**Fra:** Sivert Faye <sivert.faye@vegvesen.no>  
**Sendt:** tirsdag 30. november 2021 10:31  
**Til:** Vatile. Anders  
**Kopi:** Pettersen. LouiseChristine  
**Emne:** Renseanlegg

Viser til møte i går, 29.11.2021, om plassering av renseanlegg i Sysendalen.

Vi har gjort en enkel og foreløpig vurdering av mulighetene for plassering av renseanlegg ved Lisetkrysset.

Bildet er fra dagens avkjørsel, og har rekkverk i siktsone.

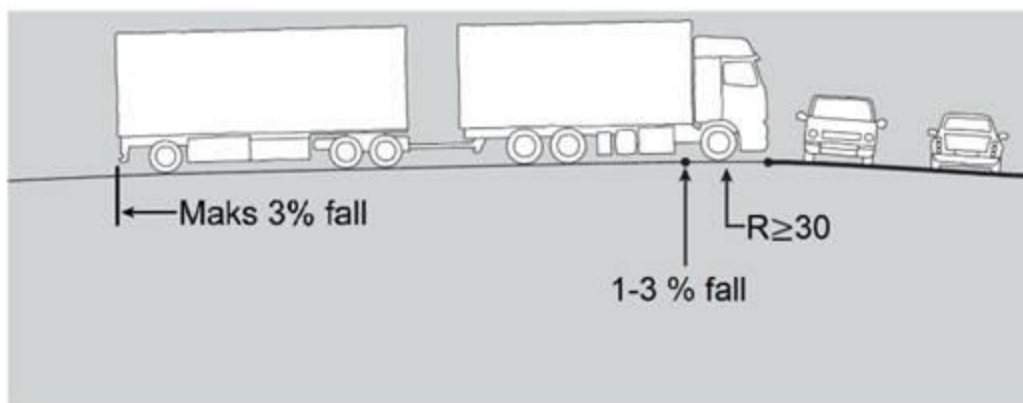
Avkjørsel på vestsida av rv. 7 ved Lisetkrysset kan bli utfordrende med hensyn til siktkrav og stigning. Her legger vi til grunn H1 veg med stoppsikt 115 meter i fartsgrense 80. Siktkrav har også et tillegg ved fall/fratrekk ved stigning på riksvegen.

Siktkravet oppover fra avkjørsla blir derfor lenger enn 115 meter. Stigning på riksvegen må kontrolleres for å få riktig lengde på siktsone. Rekkverk langs riksvegen videre mot sør (oppover) kan og komme i konflikt med siktkrav i avkjørsla.

Krav til stigning på riksvegen er maks. 5% for kryss. Dette må også legges til grunn her, da det vil være tunge kjøretøy som skal trafikkere avkjørsla.

Ny tilkomst må ikke nødvendigvis ha samme plassering som dagens avkjørsel.

Avkjørsel må være dimensjonert for vogntog.
